Bielefeld, **08.11.2023**

Stellungnahme zur Neuaufstellung des Bebauungsplans Nr. II/2/19.07 „Neubau Gesamtschule Schildesche Westerfeldstraße Ecke Apfelstraße“

Abb. 1: Kartierter Baumbestand. Quelle: Online-Kartendienst Stadt Bielefeld

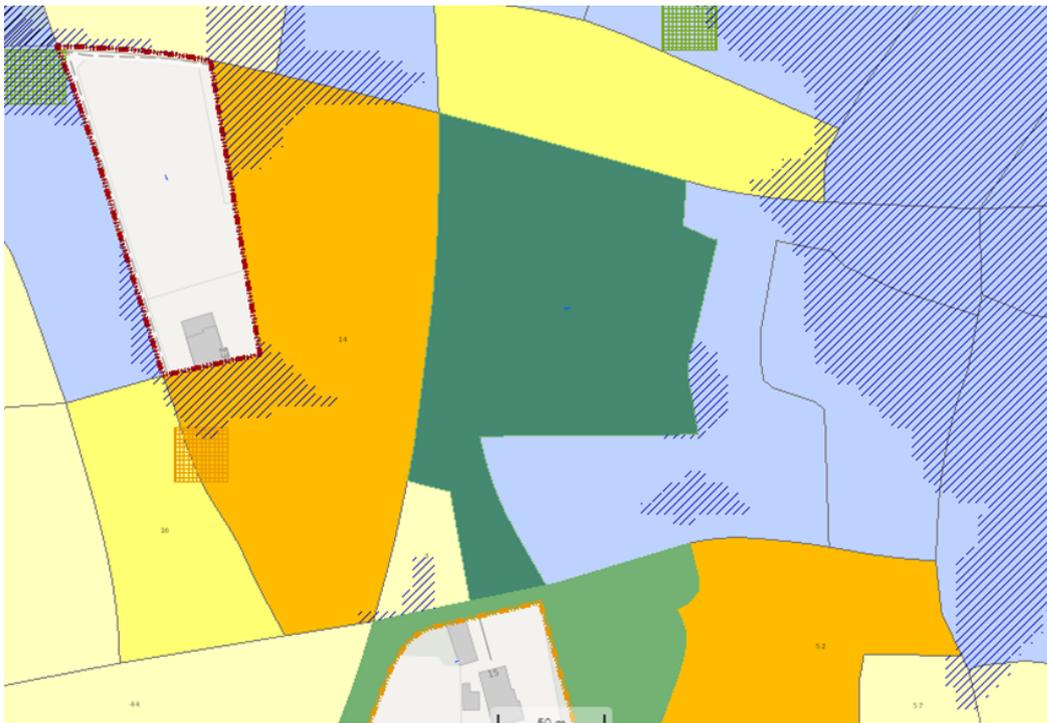
Bei der betroffenen Fläche handelt es sich ausweislich des Klimaanpassungskonzepts der Stadt Bielefeld um eine besonders wertvolle, klimawirksame städtische Grünfläche. Das dort vorhandene Sportfeld ist umgeben von einem dichten Baumbestand von überwiegend heimischen Baumarten. Nach dem Online-Kartendienst der Stadt wurden dort über 120 Einzelbäume folgender Baumarten kartiert: Spitz-Ahorn, Stiel-Eiche, Winter-Linde,

Hainbuche, Gemeine Esche, Sand-Birke, Berg-Ahorn, Vogelbeere, Baumhasel, Schwedische Mehlbeere, Silber-Ahorn, Amerikanische Roteiche, Gemeine Robinie, Gewöhnliche Platane (Abb. 1).

Abb. 2: Planungshinweiskarte Stadtklima: Der Planbereich wird mit der dunkelgrünen Farbe bei der Schutzwürdigkeit von Frei- und Grünflächen mit der „Ersten Schutzpriorität“ bewertet. Quelle: Online-Kartendienst Stadt Bielefeld

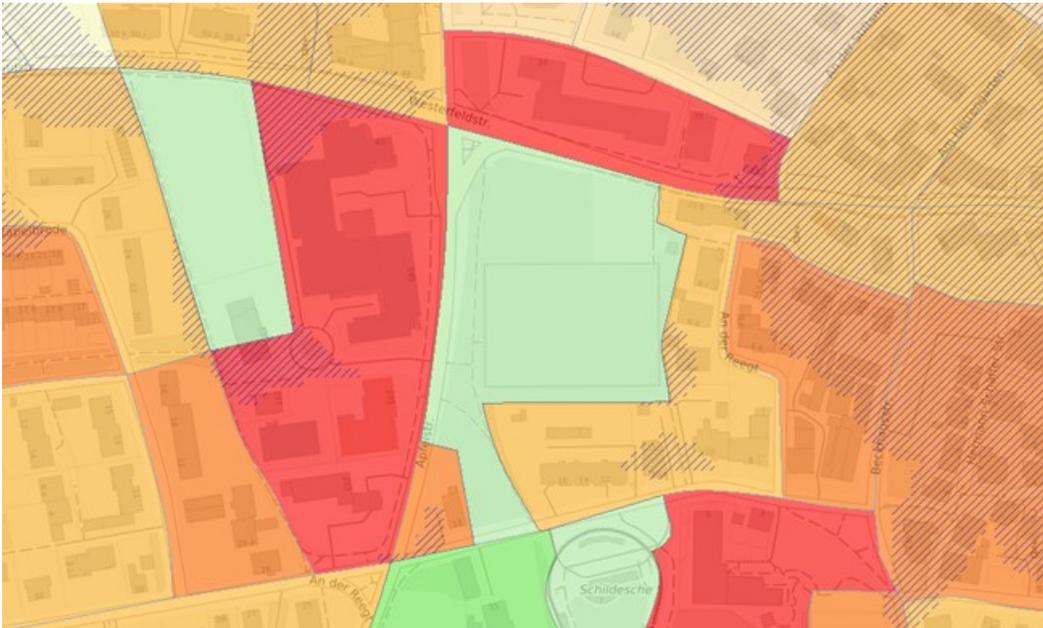
Die große Bedeutung der Grünfläche bzw. besonders des Baumbestandes für das Stadtklima geht aus der Planungshinweiskarte Stadtklima hervor. Die Fläche wird danach bei der Schutzwürdigkeit von Frei- und Grünflächen mit der „Ersten Schutzpriorität“ ausgewiesen (Abb. 2). Wie bedeutsam diese Fläche für das lokale Klima in den anliegenden Siedlungsgebieten ist, zeigt die Karte der Klimanalyse Nacht. Im Nahbereich liegen aufgrund dichter Bebauung ausgesprochene Wärmeinseln, die von der benachbarten abkühlenden Grünfläche profitieren (Abb. 3).
